Situasjonen sett litt i perspektiv..... status nå – hva endres med fremlagt plan fra VTFK og hva som gjenstår for en helhetlig løsning til Åsgårdstrand.....

Sammendrag direkte fra utredningen av Vegvesenet (AMO) i 2019 - *Dette var utgangspunktet!*

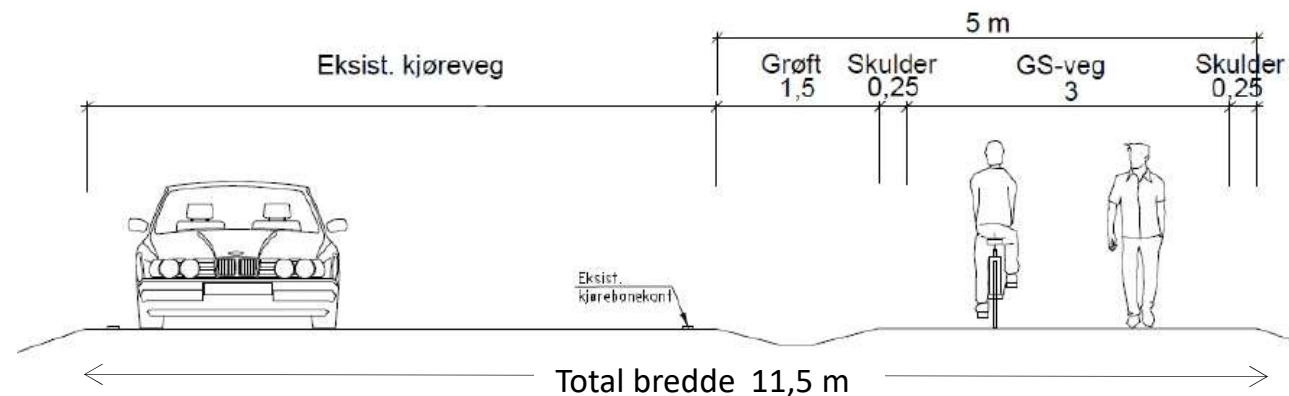
Kom: Plan GS 3 m bred
eks GS 2 m
Norm Tbg kom 2,5-3 m

Noen kommentarer fra Statens Vegvesen til anbefalt løsning i 2019:

1. «Løsningen kan tilpasses på bredde på kortere strekninger for å unngå eiendomsinngrep»

(Tolker det slik at opphøyd kant kan erstatte grøft. Vil da bety redusert bredde til ca 10 m)

2. «En GS-veg med trafikkdelere vil i stor grad dekke dette behovet, og man unngår systemskifte til eksisterende GS-veg fra Saltkoppgata og frem til Volden skole.»

3. «Dette er en løsning som kan benyttes dersom det skal etableres et fremtidig tilbud til myke trafikanter videre inn til Åsgårdstrand.»

Hva er så konsekvensen av den planløsning som er presentert av VTFK og anbefalt av TBG kommune?

Lengde	Total disp bredde	2019 Statens Vegvesen *1) eks skjæring til grense	2023 planløsning inkl skjæring til grense	Tillegg anlegg- sone !!
1.	Fra Saltkoppgata til avkjørsel Åsg.vn 480	ca 175	13,5-14,2	11,5	16,65	8-10
2.	Fra avkjørsel Åsg.vn 480 til Åsg.vn 512, dvs primært utenfor Feskj.v 1,2,3 og 4	ca 175	14,6-15,2	11,5	16,45	8-10
3.	Fra avkjørsel 108/27 til Åsg.vn 550	ca 125	12,1-12,9	11,5	16,45	6-8
4.	Fra Åsg.vn 550 /121/3 til Stangsåsveien	ca 50	11,3-11,6	10,0	12,75	5-6
	Total lengde Saltkoppgata til Stangsåsveien	ca 525		*1)

*1) Kolonne «2019 Statens Vegvesen» er uten skjæring inn mot eiendomsgrense. GS til Volden skole har anslagsvis fra 0,5-1,5 m skjæring. Med bruk av grøft som midtdeler kan GS lettere tilpasses terreng mot eiendomsgrense og det er fortsatt plass uten eiendomsinnngrep!
